**Avis délibéré en date du 2 juillet 2020  
de la Mission régionale d'autorité environnementale d'Île-de-France  
sur un projet de centrale photovoltaïque sur les communes de Vémars  
(Val-d'Oise) et Mauregard (Seine-et-Marne)**

Le présent avis porte sur un projet de centrale photovoltaïque au sol, situé principalement à Vémars dans le département du Val-d'Oise, et sur son étude d'impact datée d'octobre 2019. Il est émis dans le cadre d'une demande de permis de construire.

Fig 6. schéma d'implantation des longrines (source : étude d'impact).

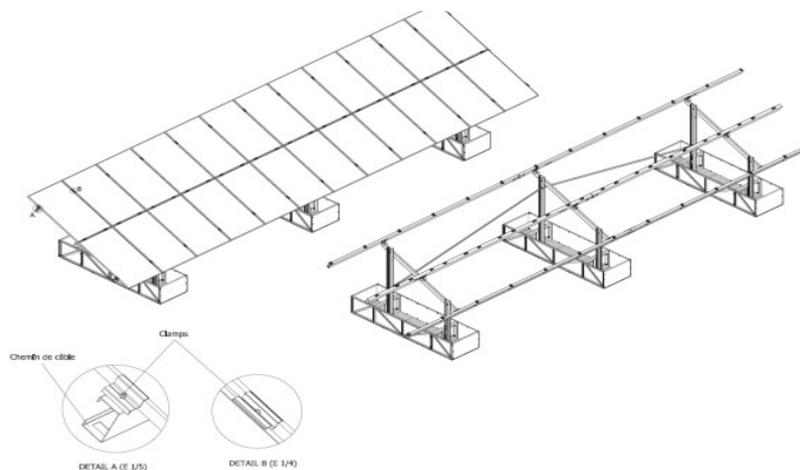
L'étude d'impact prévoit ainsi la mise en œuvre des 1900 structures fixes, ancrées chacune sur trois longrines orientées nord sud (surface unitaire de 2 m<sup>2</sup>), espacées de 2,5 m.

D'après l'étude d'impact (pages 34 et 35), la couverture de l'ISDND est composée, du haut vers le bas, de 30 cm de terre végétale, de 1 m d'épaisseur d'argile surmontant 30 m de déchets. Les longrines pénétreront uniquement le premier horizon du sol et seront distantes de 1,30 m minimum de la couche de déchets. Ce système de fondation permet, d'après l'étude d'impact, de garantir l'intégrité et l'étanchéité de la zone de stockage des déchets.

La MRAe considère que les enjeux liés au site retenu (ancienne décharge d'ordures ménagères) :

- un risque de tassement des déchets qui peut provoquer la fragilisation voire, en cas de tassements différentiels importants, la destruction des ouvrages implantés sur le site compromettant le bon fonctionnement du projet,
- surtout, un risque de pollution des eaux lié à un dé-confinement du massif de déchets qui permettrait aux eaux de surface de s'infiltrer dans ce massif qui n'est protégé que par une couverture de surface, de générer la lixiviation des déchets, puis le déversement de substances potentiellement polluantes dans les eaux souterraines et de surface,
- éventuellement, un risque de pollution de l'air (émission de biogaz) lié au même dé-confinement du massif de déchets.

Fig 8. extrait de la carte de localisation des enjeux (source : annexe 8 page 20)

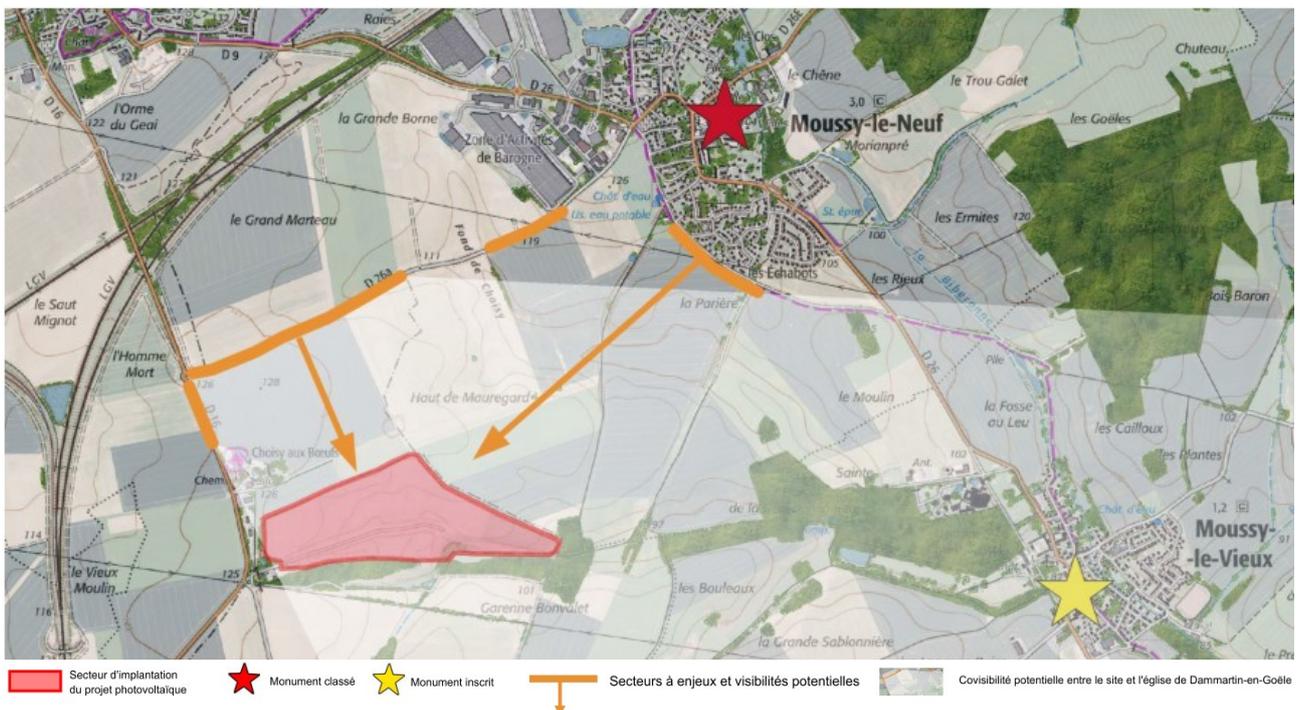
La MRAe considère que le diagnostic et les mesures proposées sont pertinents pour le paysage. Elle constate toutefois que la bande végétale de 390 m concerne uniquement la façade nord du site (perçue depuis la RD26a) et que rien n'est prévu sur la façade nord-est, perçue depuis la RD26 et Moussy-le-Neuf (photo 80). Un photomontage paraît nécessaire pour apprécier la perception de cette façade et l'implantation d'une bande végétale similaire à celle retenue en façade nord mérite d'être envisagée à cet endroit, tant pour son intérêt paysager qu'écologique (voir ci après)

Fig 11 Localisation des interventions sur les haies (source : étude d'impact).

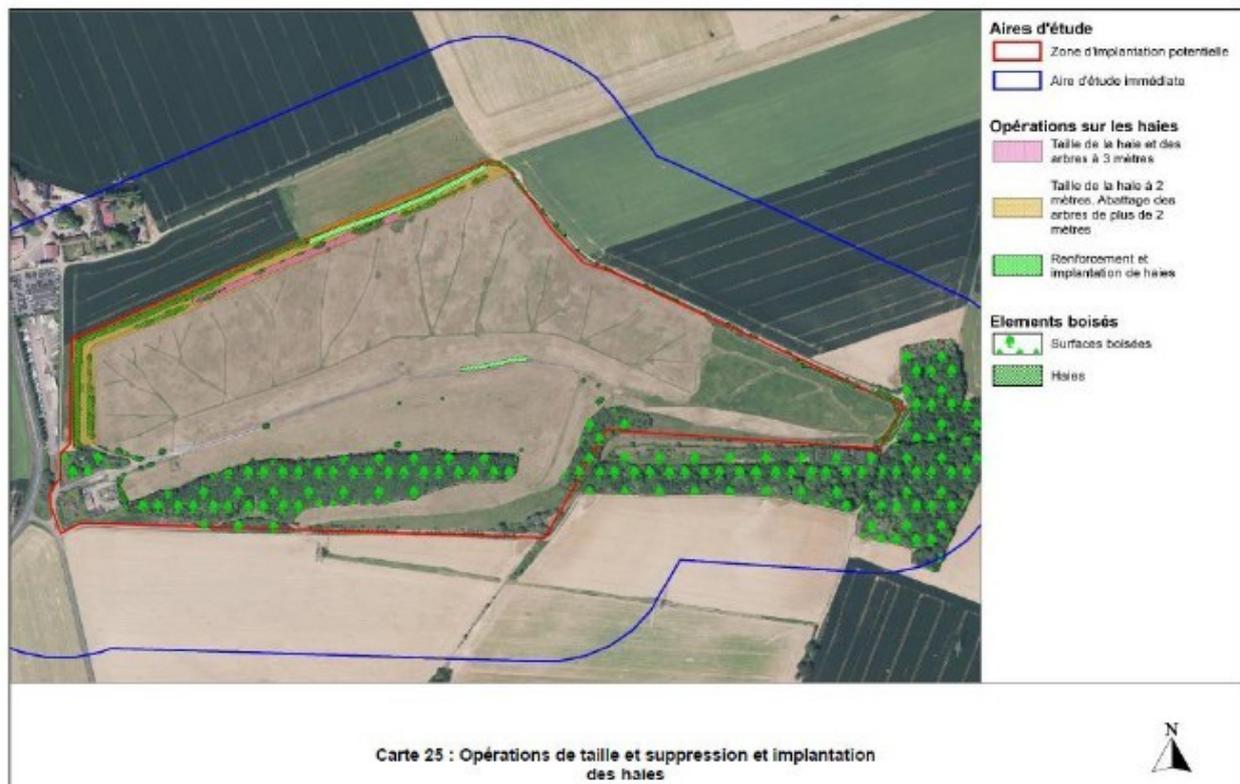
Or, dans l'analyse des impacts du projet, l'étude d'impact (pages 160, 162) indique toutefois que les arbres et arbustes situés à l'intérieur du chemin périphérique du projet, sont susceptibles de gêner le fonctionnement des modules implantés à proximité (ombre, chute de feuilles...). En conséquence, les arbustes seront taillés à une hauteur de 2 mètres et élagués et les arbres de plus de 2 mètres seront abattus sur un linéaire de 260 mètres. Une perte d'habitat, notamment pour les oiseaux est donc à prévoir pour les haies situées en ceinture interne ouest et nord du projet. La localisation de ce secteur d'intervention est difficile (figure 11).

Il convient pour la MRAe de préciser si cette mesure est nécessaire pour la bonne exploitation du parc. Dans le cas contraire, l'objectif poursuivi pour la biodiversité (arbres têtards) paraît incertain et à vérifier lors du suivi écologique et surtout, il paraît contradictoire avec l'objectif paysager de renforcement de cette haie. Une replantation de haies à la hauteur de 390 mètres, soit 1,5 fois la longueur enlevée, sera effectuée au

L'aménagement « envisagée » d'une zone d'au moins 15 mètres de large le long des lisières pour préserver les boisements mérite d'être confirmé et localisé.

Pour clarifier ces aspects du projet, il convient pour la MRAe de reporter sur le plan masse les haies qui seront détruites, celles qui seront conservées (en identifiant celles dont le développement sera limité en hauteur) et celles qui seront créées, ainsi que l'aménagement des lisières des boisements.
